VEC: **Záväzné stanovisko hlavného mesta SR Bratislavy k investičnej činnosti**

investor:	Hlavné mesto SR Bratislava, Primaciálne nám. 1, 814 99 Bratislava, v z. METRO Bratislava a.s., Primaciálne nám. 1, 811 01 Bratislava
investičný zámer:	a) Bytový dom Terchovská b) Dotknuté územie bytového domu Terchovská - k.ú. Trnávka, Bratislava II
žiadosť zo dňa:	19. 10. 2021 doplnenie 04.01. 2022; 18.01. 2022
typ konania podľa stavebného zákona:	územné konanie
druh podanej dokumentácie:	dokumentácie pre územné rozhodnutie
spracovateľ dokumentácie:	a) The Büro, s.r.o., Tučkova 24a, 602 00 Brno, ČR; zodp. projektant: Ing. et Ing. arch. Ján Vrbka, AA ČKA 4783, SKA 0248HA b) OBERMEYER HELIKA s.r.o., Lamačská cesta 3B, 841 04 Bratislava 4, SK, zodp. projektant: Ing. Vladimír Valent (autorizovaný st. inžinier SKSI 5868)
dátum spracovania dokumentácie:	10/2021; 12/2021

NÁZOV DOKUMENTU / DOCUMENT NAME
E.2 PÔDORYS 1.NP

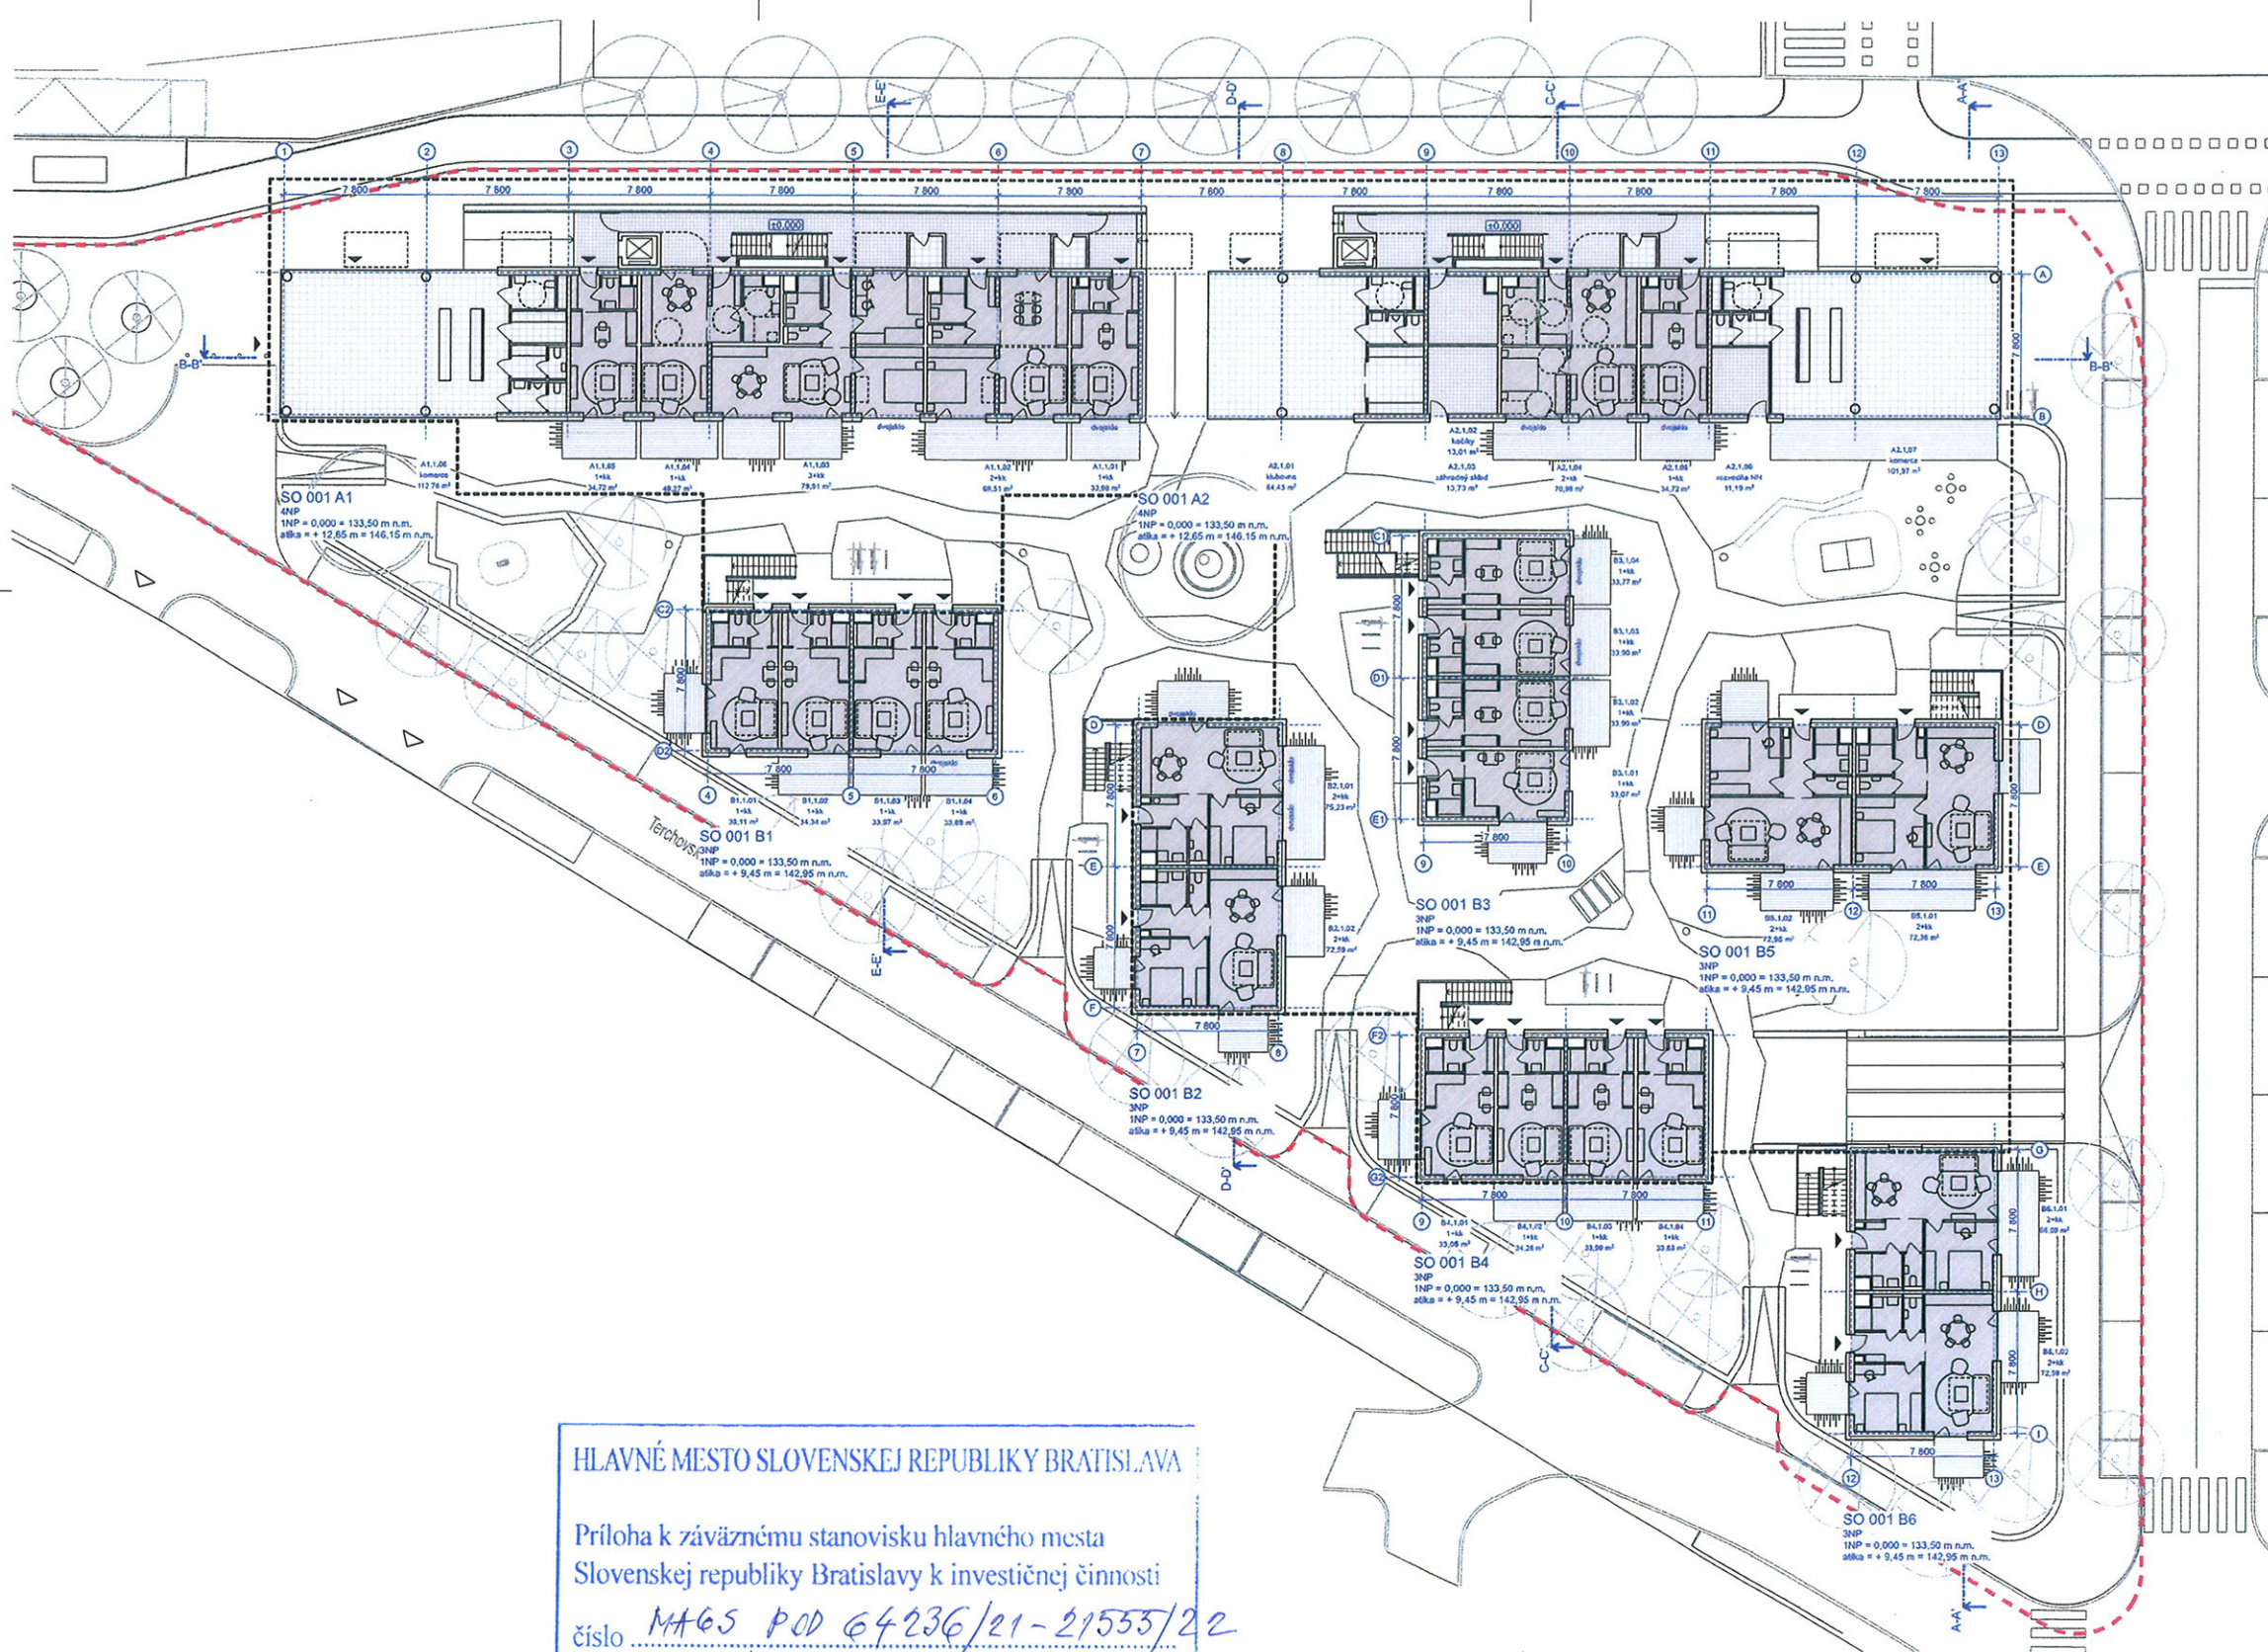
- v ďalšom stupni dokumentácie žiadame rampu do podzemnej garáže prestrešiť vegetačnou strechou - rampa je umiestnená tesne pod oknami bytového domu SO 001 B6;
- v rámci skvalitnenia verejných a poloverejných priestorov v obytných územiach vyčleniť priestory pre komunitné aktivity pre obyvateľov - ako sú pobytové priestory, detské ihrisko, plochy pre šport a pod.;
- pri vjazdoch a výjazdoch na komunikáciu žiadame dodržať z hľadiska bezbariérového a bezpečného pohybu chodcov súčasnú niveletu chodníka, nájazdová rampa je v polohe obrubníka. Samotný prejazd chodníkom odporúčame kvôli bezpečnosti chodcov zdôrazniť v materiálovom riešení;
